**Objet : Réponses aux questions posées lors de la séance d'information publique du
13 novembre 2024 – Projet éolien de la Haute-Chaudière**

PROJET DE PARC ÉOLIEN DE LA HAUTE-CHAUDIÈRE

Figure 1 - Poste électrique similaire à celui qui sera aménagé sur la rue Pie-XI

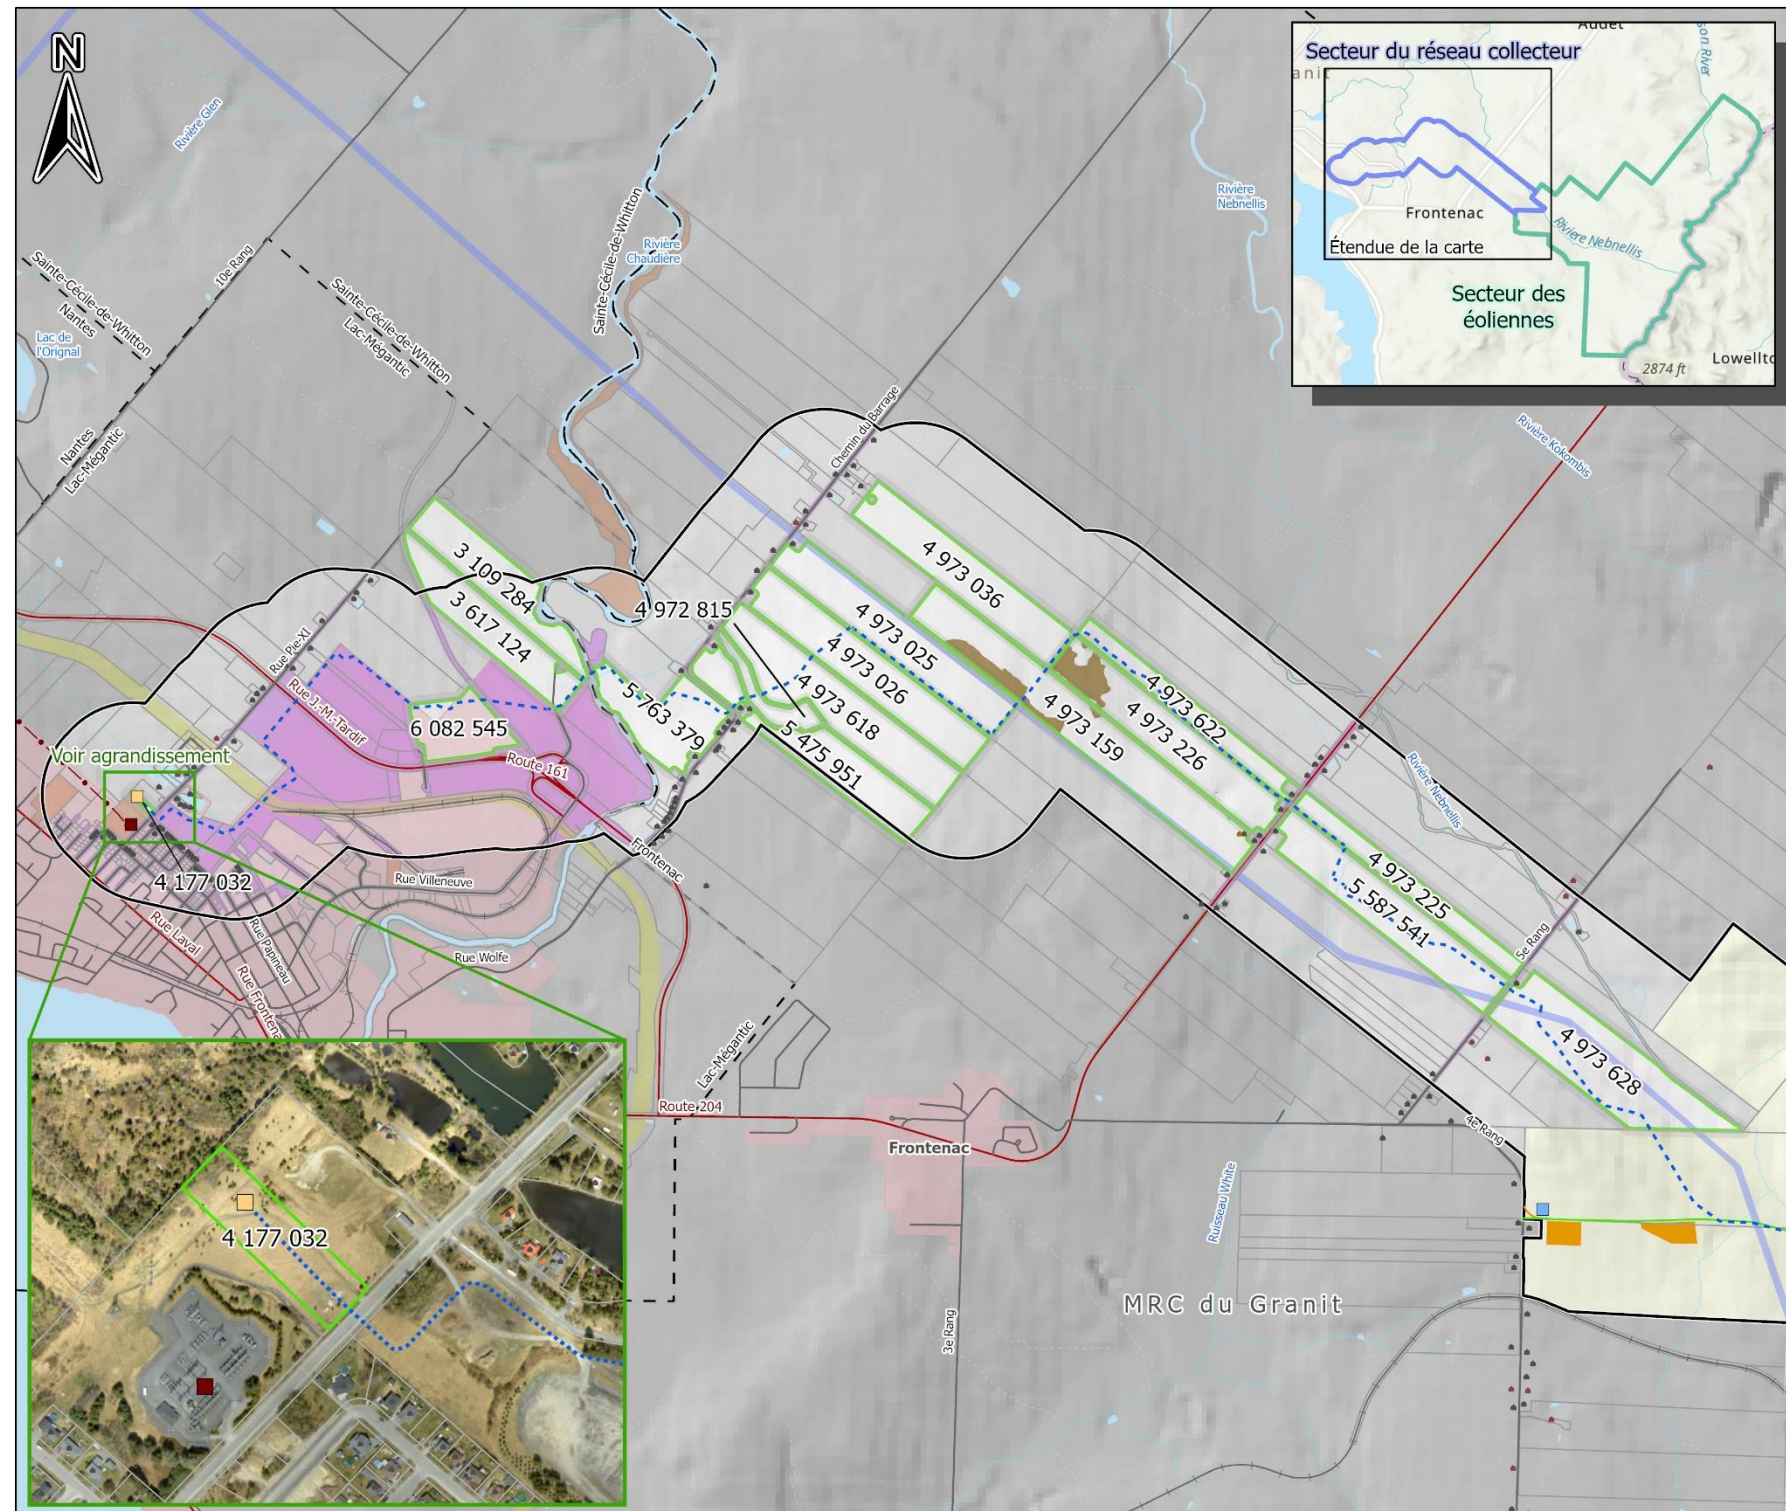
Question 2 – M. Dufresne désire obtenir davantage d'information sur le poste électrique

La Figure 1 présente un poste électrique similaire à celui qui sera aménagé pour le projet de Haute-Chaudière. Il s'agit du poste du parc éolien situé à Saint-Robert-Bellarmin. L'initiateur note qu'une clôture ou une haie opaque à 80% sera également installée autour du poste électrique selon les conditions du RCI 2006-12 de la MRC du Granit.

Annexe 1 – Carte des lots privés concernés par le projet

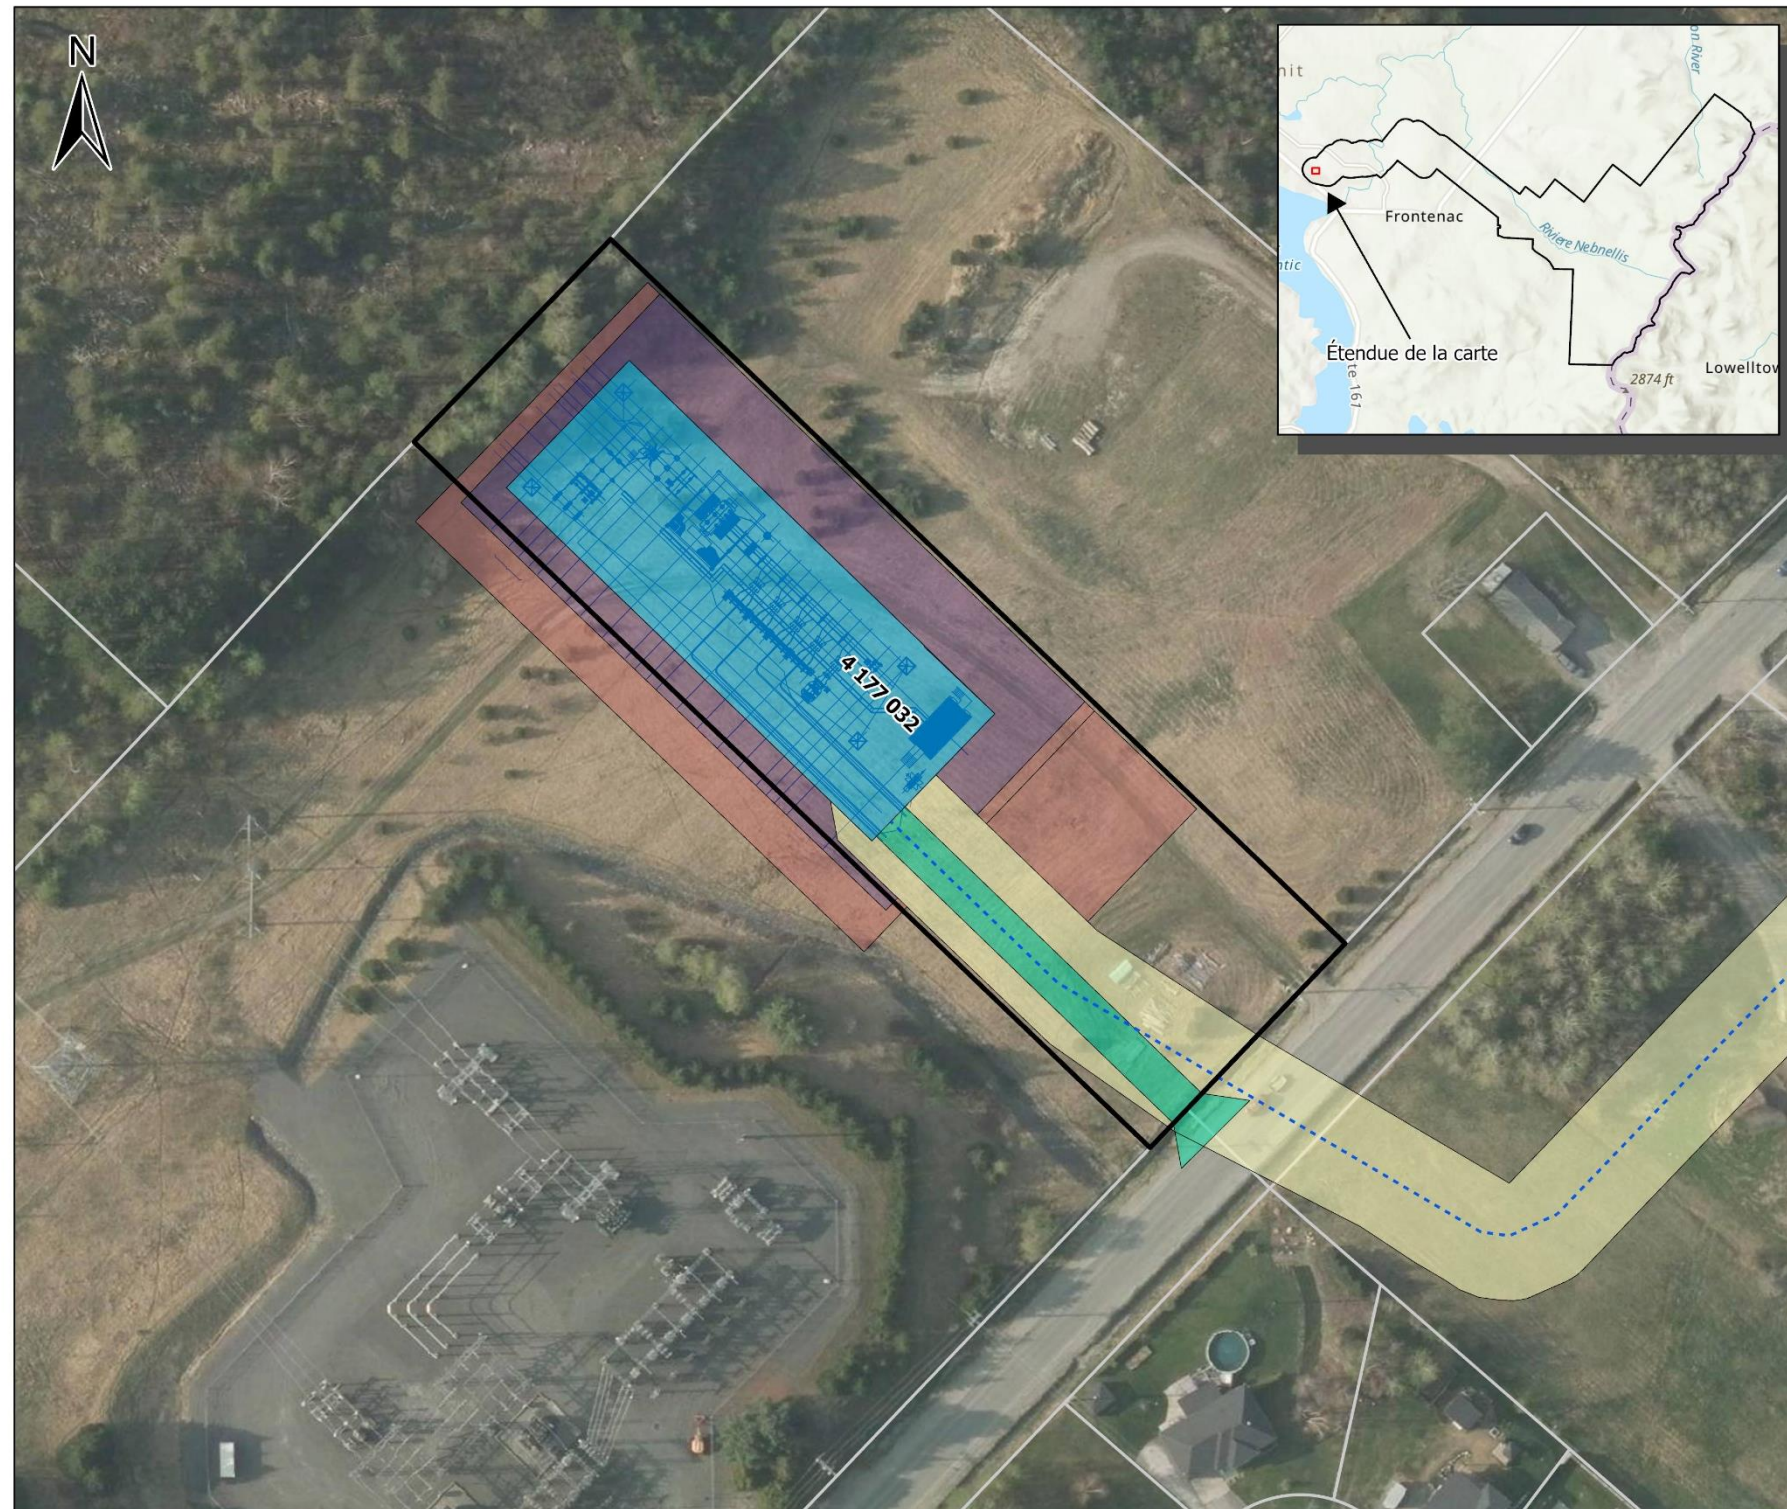
Question 1 – M. Bélanger a demandé combien de producteurs acéricoles et propriétaires accueilleront des infrastructures? Il aimerait également obtenir plus de détails sur le nombre d'érables entaillées qui seront affectées?

Réponse 1 – 13 propriétaires privés accueilleront des infrastructures du projet dont un producteur acéricole et deux propriétaires qui ont un bail pour la location d'une érablière sur leur propriété.

La carte présentée à l'annexe 1 illustre l'ensemble des lots avec des infrastructures pour le secteur du réseau collecteur ainsi que les limites des érablières entaillées.

De plus, l'initiateur confirme que l'inventaire forestier a déterminé que le tracé du réseau collecteur impacterait entre 20 et 30 érables entaillées. Le cadre de référence relatif à l'aménagement de parcs éoliens en milieux agricole et forestier sera appliqué et le propriétaire sera compensé pour la perte de récolte actuelle et à venir des érablières.
